### Lausunto 13.6.2025 Pirkanmaan maakuntamuseo

Alueellinen vastuumuseo on tutustunut hankkeen ehdotusvaiheen aineistoon ja toteaa seuraavaa: Kaavaehdotukseen on valittu valmisteluvaiheen kahdesta vaihtoehdosta vaihtoehto B. Pirkanmaan maakuntamuseo katsoi valmisteluvaiheessa kyseisen vaihtoehdon olevan mahdollinen, mikäli pyörätie pystytään rakentamaan siten, että puiston puusto säilyy symmetrisenä, rakennusvaiheessa ei vaurioiteta olemassa olevia puita, pyörätien päällyste ei merkittävästi ilmeeltään eroa keskikäytävän sorapinnasta sekä pystytään varmistamaan, että juuriston päälle sijoittuva pyörätie ei myöhemmin heikennä puiden kasvuolosuhteita.

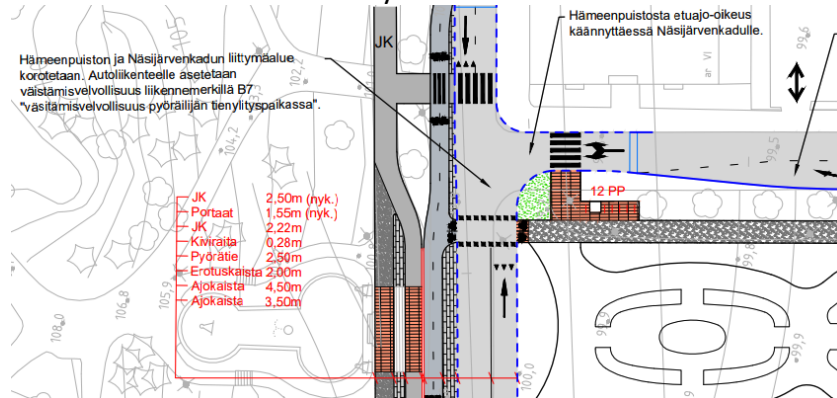
Tampereen seudun polkupyöräilijät ry esittää asemakaavaehdotukseen seuraavan muistutuksen: Hämeenpuiston pyörätie on mielestämme välttämätön, kun kehitetään keskustan liikenneverkkoa ja varmistetaan sen toimivuus tulevaisuudessa. Jos sitä ei rakennettaisi, laadukas yhteys olisi kehitettävä Näsilinnankadulle, Kuninkaankadulle tai Aleksis kiven kadulle, ja näitä kaikkia ollaan kehittämässä muut näkökulmat etusijalla. Tässä asemakaavassa ehdotettu pyörätie on erinomainen parannus.

Liitteenä olevassa liikennesuunnitelmassa esitetyt risteysratkaisut ovat nykytilaan nähden hyviä, jopa erinomaisia. Sivuttaissiirtymistä poikkikatuja risteyksissä päästään eroon. Erityistä kiitosta ansaitsee puiston pohjoispään järjestelyjen selkiytyminen. Meillä ei ole syytä epäillä, että ammattitaitoinen suunnittelija laittaisi enää vuonna 2025 pyörätien poikki luiskattuja reunakiviä, mutta mainittakoon se tässä muistiin kirjattavaksi, koska Hämeenkadulla sellaisia on vielä käytetty: poikkittaisia reunakiviä ei tule käyttää.

Pidämme kuitenkin rakentamistapaohjeen mukaista pyörätien pintamateriaaliohjetta heikosti pyöräilyyn soveltuvana. Ohjeen tavoitteena on kulttuurihistoriallisten arvojen säilyttäminen ja hulevesien hallinta, mikä on erittäin tärkeää ja kannatettavaa. Huomautamme, että kulttuurihistoriallisia arvoja on mahdollista säilyttää, vaikka pintamateriaalina käytettäisiin jotakin pyöräilyyn paremmin soveltuvaa päällystettä. Esimerkiksi Amsterdamin historiallisessa, 150-vuotiaassa Vondelparkissa on käytetty pinnoitteena asfalttia ja kiveystä. Ehdotamme, että Hämeenpuistossa käytettäisiin pyörätiellä hulevesien hallintaan soveltuvaa vettä läpäisevää kestopäällystettä, kuten esimerkiksi avointa asfalttia.

Kyseenalaistamme myös, miksi rakentamistapaohjeessa ohjeistetaan käyttämään pyörätiellä pintamateriaalia, joka ei erotu keskikäytävästä lainkaan. Huonosti jalkakäytävistä erottuvia pyöräteitä on rakennettu kaupungissa paljon, ja ne aiheuttavat jatkuvia konflikteja jalankulkijoiden ja pyöräilijöiden välillä. Mieliimme on, että ohjeistuksen tulisikin sitä vastoin kehottaa käyttämään keskikäytävästä selvästi erottuvaa materiaalia. Erottavuus olisi hyvin tärkeää erityisesti tällaisella konfliktierkällä alueella missä liikkuu paljon turisteja. Pyöräilyn pääreitit sujuvuus varmistui samalla kun pidetään huolta kävelijöiden viihtyvyydestä ja turvallisuuden tunteesta.

Pintamateriaalista riippumatta on tärkeää varmistaa pyörätien toimiva kuivatus. Veden tulee valua kulkuväylältä nurmialueelle imeytymään eikä päinvastoin. Havainne materiaalissa ei näy viitteitä, että tämä näkökulma olisi otettu huomioon, vaan maaston on esitetty kallistuvan keskikäytävästä tasaisesti kohti ajoradan reunaa, ja pyörätie on nurmialueen kanssa samassa tasossa. Tällä tavalla ei saada aikaan laadukasta reittiä, vaan mahdollinen hiekkapinta pysyy kuraisena ja kaikki materiaalit talvella jäisenä. On myös otettava huomioon, että ajoradan ja pyörätien väliin aurattaneen lumivalli, joka estää veden valumisen siihen suuntaan osan vuodesta. Pyörätien pinta tulee ainakin olla hieman ympäristöä korkeammalla, ja reunoihin on syytä tehdä samanlaiset vesikourut kuin keskikäytävällä. Rakennustapaohjeessa ohjeistetaan pyörätien enimmäisleveydeksi kolme metriä. Leveys on pääreiteille kelvollinen, mutta on kuitenkin huomioitava, että 3,0 metriä on Väyläviraston pyöräliikenteen suunnitteluohjeen mukainen vähimmäisleveys kaksisuuntaiselle pyörätielle, joka kulkee omassa käytävässään. Syy on yksinkertainen: erillisen pyörätien vieressä ei ole jalkakäytävää, jota käyttää poikkeustilanteessa lisätilana. Tavarapyörien ja lastenkuljetuskärryjen on mahdollista toistensa ohi, ja lisäksi talvella aurausvalli kaventaessa väylää on tilaa silti jätettävä riittävästi. Ehdotammekin, että kolmen metrin enimmäisleveys poistetaan ohjeesta, koska sitä kapeampaa erillistä pyörätietä ei ole koskaan tarkoituksenmukaista rakentaa. Järkevämpää olisi kirjata ohjeeseen 3,0 metrin vähimmäisleveys.

Vastine ja toimenpiteet: Kiitoksia palautteesta ja huomioista pyöräväylän kehittämiseksi. Nämä näkökulmat pyritään huomioimaan tarkemmassa jatkosuunnittelussa, mutta todettakoon, että uudelle pyöräväylälle on asiantuntijaviranomaisten hyväksyntä enintään 3 metriä leveälle hiekkapintaiselle väylälle puiston kaupunkikuvallisten ja historiallisten arvojen sekä puuston veden saannin ja juuriston turvaamiseksi. Pyörätien ja jalankulkualan materiaalien samankaltaisuus ei ole riski, sillä pyöräväylä ja jalankulkuala ovat selkeästi eroteltu olemassa olevalla puurivillä ja kivitouruilla. Pyöräväylä sijoittuu puiston itäreunalla kahden puurivin väliin. Suunnitelman detaljit ja mm. hulevesien käsittely ja hallinta sekä pyörätien kuivatus tarkentuvat jatkosuunnittelussa. Puiston jatkosuunnittelun yhteydessä laaditaan myös ohjeet alueen käytöstä yhdessä tapahtumapalveluiden kanssa. Tavoitteena on vähentää tapahtumista aiheutuvaa kulutusta puistolle ja ohjeistaa väylien käyttöä. Pyöräväylä mahdollistaa tapahtuma-aikaisen pyöräilyn. Ei toimenpiteitä kaavaan.
